INFORME TÈCNIC RELATIU A

NECESSITAT DE LA NOVA SUBESTACIÓ RIUDARENES 400 kV AMB ALIMENTACIÓ DE LA LÍNIA EXISTENT VIC-BESCANÓ 400 kV

Comissió d'Acció Climàtica
15/06/2022

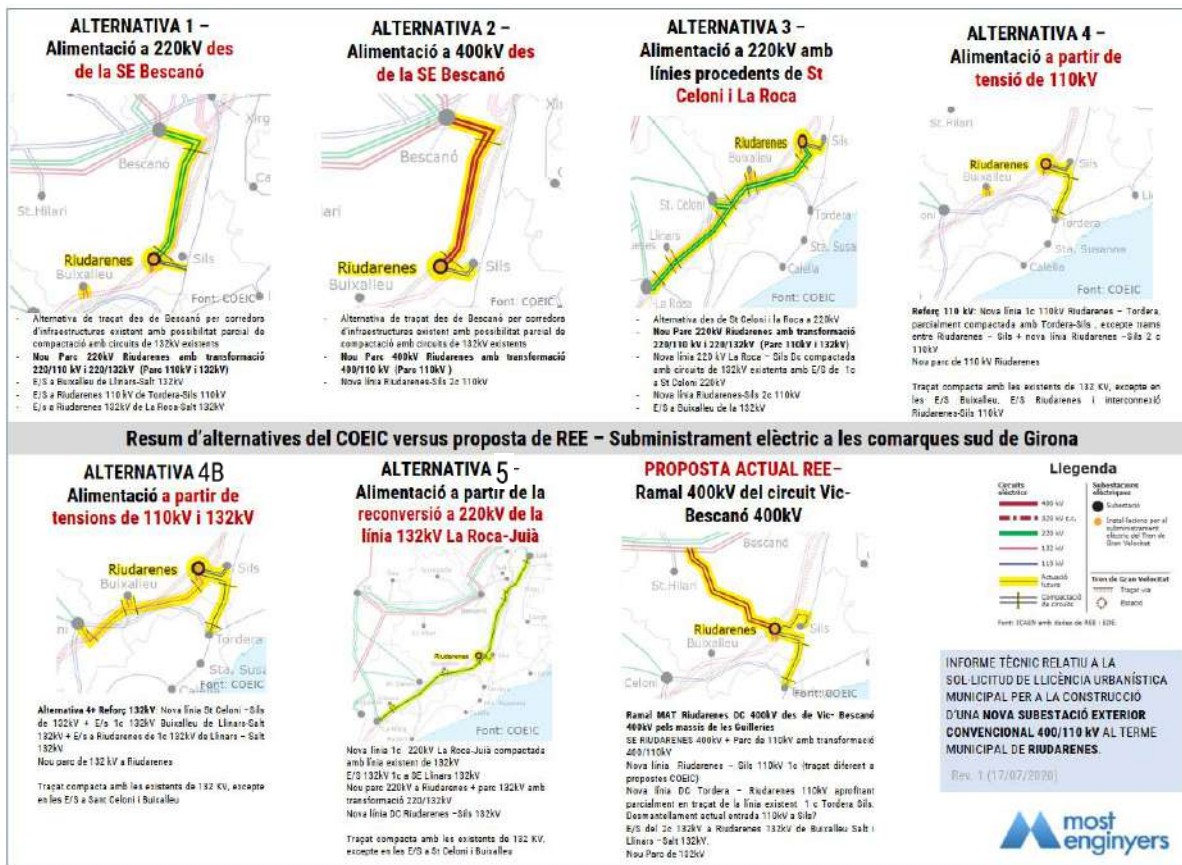
Alternativa 1. Doble Circuit (DC) a **220 kV**, des de la subestació de **BESCANÓ**

Alternativa 2. DC a **400 kV**, des de la subestació de **BESCANÓ**

Alternativa 3. DC a **220 kV**, des de les subestacions de **La Roca i Sant Celoni**.

Alternativa 4. Reforç de línies de **110 kV**

Alternativa 4B. Alternativa 4+ reforç de línies de **132 kV**, directament connectats a les subestacions de Juià, Sant Celoni i La Roca

Alternativa 5. Transformant a **220 kV** la línia a 132 kV entre les subestacions Juià i La Roca

ALTERNATIVES DE REFORÇ DE LA XARXA DE DISTRIBUCIÓ considerant SE Riudarenes → Presenten DIFICULTATS en complir requeriments TAV (COEIC 2017)

Subestacions de traccions i distàncies entre elles

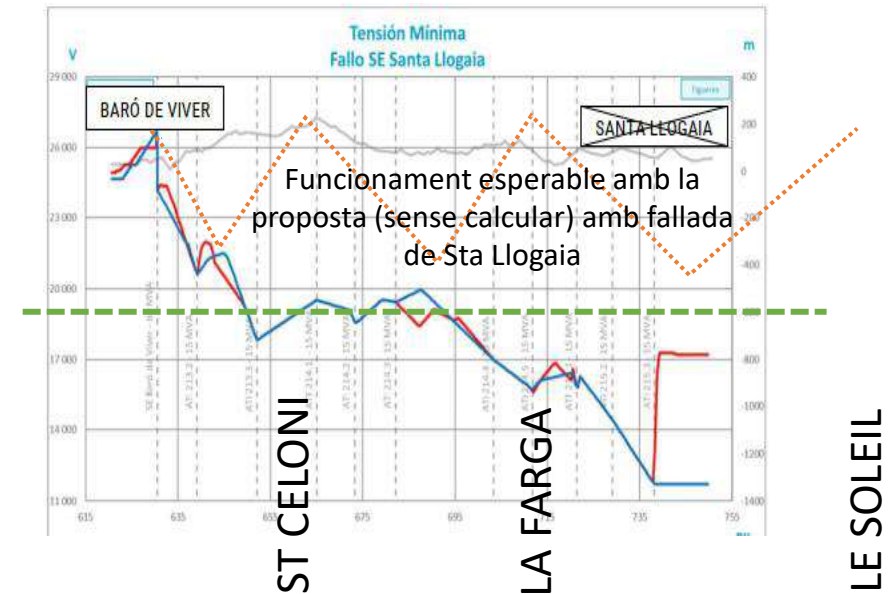
1 comboi/15 min -- Màxim de 2 combois alimentats per la mateixa SE

Pmax MVA 1 c/15 minuts	P max punta
Baró del Viver	Riudarenes	(costat Barcelona)	37	45
Riudarenes	Sta Llogaia	(Costat Girona)	61	80

54MVA /pcc 95% 7000MVA						
Subestacions de Tracció AVE						
	Baró del Viver 220kV	St Celoni (prov.) 220kV	RIUDARENES 400kV	La Farga 400kV	Sta Llogaia 400kV	Perpinyà-Le Soleil 220kV
2013-2017	45 km	105 km				
2017	117 km				49 km	
Projectat	65 km		52 km		49 km	
Proposta COEIC	45 km	56 km		20 km	49 km

→ **Soluciona la alimentació al TAV i millora la proposta de REE**

REFORÇ DE LA DISTRIBUCIÓ (suggeriments) →
A validar per E-Distribució

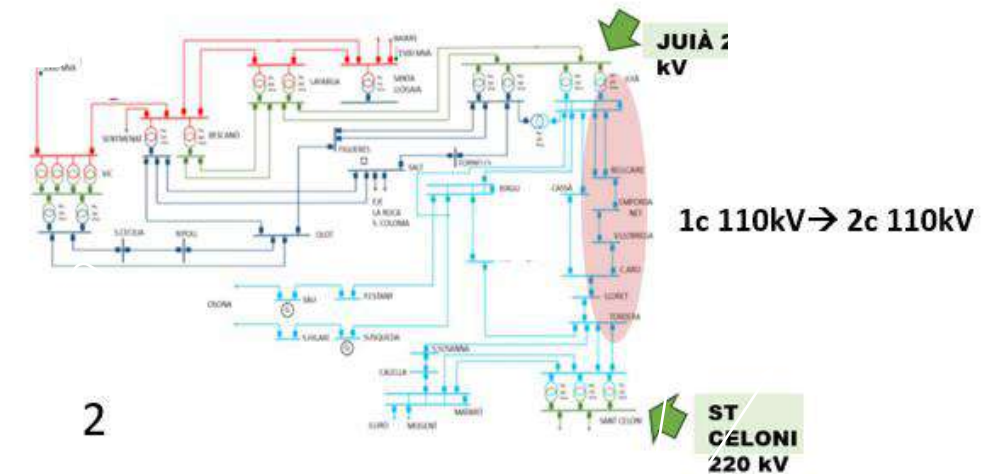
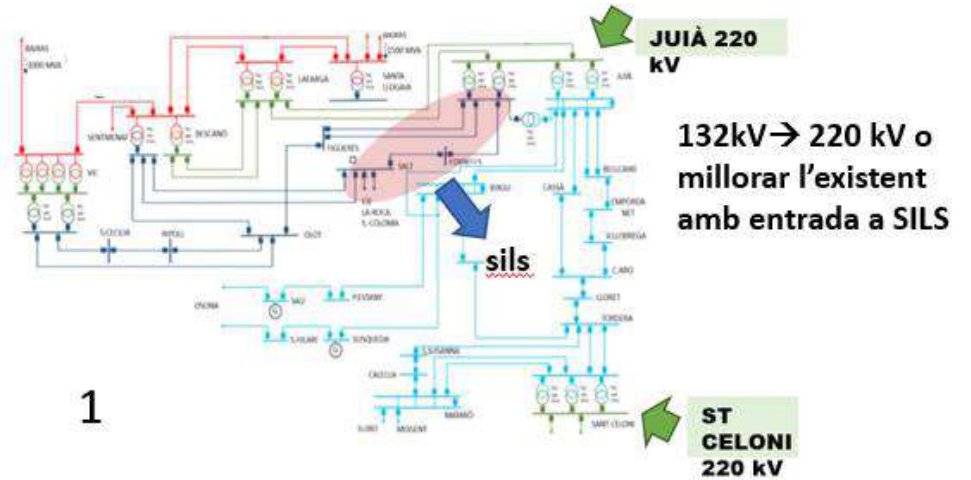
- 1) Repotenciar/Realignar La ROCA-SALT-JUIÀ 132Kv o convertir-la a 220kv amb nova entrada a SILS (Transf. 132 o 220→110 kv)
- 2) Ampliar a DC JUIÀ-TORDERA 110kv

No es corresponen amb les alternatives plantejades pel COEIC 2016 ja que a la llum dels darrers estudis NO es considera necessària l'alimentació del TAV amb la SE RIUDARENES.
